Commissaire enquêteur Fère Champenoise: Madame Clarisse Lesein:

Rappel Le projet consiste en l'implantation de 4 éoliennes de 150 mètres de hauteur et d'un poste de livraison, pour une puissance totale comprise entre 12 et 13,2 MW selon le modèle choisi. La production est estimée à 30 GWh/an, soit l'équivalent, selon le pétitionnaire, de la consommation électrique moyenne annuelle d'environ 14 800 habitants

Enquête publique Fère Champenoise: observations

2.5 Proximité du Parc éolien d' une ligne électrique

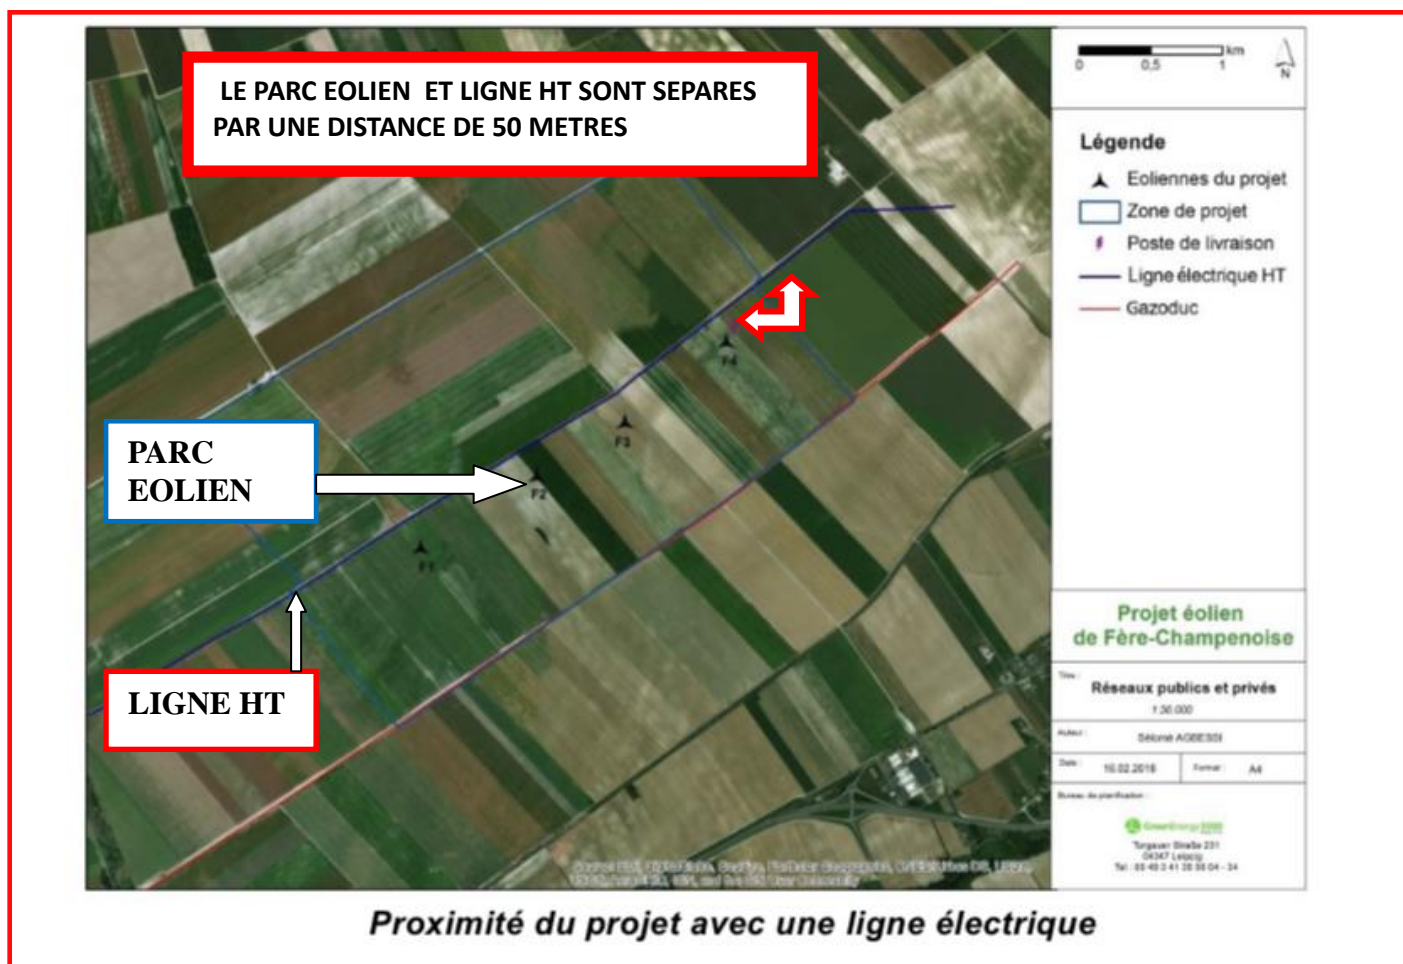
La vue ci dessus précise l'implantation et la localisation des 4 éoliennes de 150 mètres de hauteur telle que prévue dans son étude d'impact par le pétitionnaire Green Energy 3000 gmbh. Il apparaît que dans ce dossier et surtout dans l'étude de dangers associée, l'implantation de ces 4 aérogénérateurs très proches de la ligne Haute Tension ,(50 METRES quand l'orientation des éoliennes les positionne dans un plan perpendiculaire à la ligne HT), ne fait l'objet:

- ni d'une analyse, des conséquences de cette proximité
- ni de la mise en place de protections,
- ni d'une remise en question de l'installation de ces 4 éoliennes.

Les risques inhérents à cette implantation sont de 3 ordres

A/Des risques liés à l'exploitation courante des éoliennes **dus à la consistance même des pales des aérogénérateurs partir de fibre de Carbone**; , il convient de préciser que l'usure naturelle des pales conduira à la génération de microparticules de fibres de carbone très conductrices , un processus incompatible avec une exploitation sans risque majeur des aérogénérateurs.

B/ Chemin d'accès il apparaît que l'accès aux 4 aérogénérateurs se fera au droit de la ligne HT telle que localisée ci dessus ce qui augmente encore les risques précisés ci-dessus.
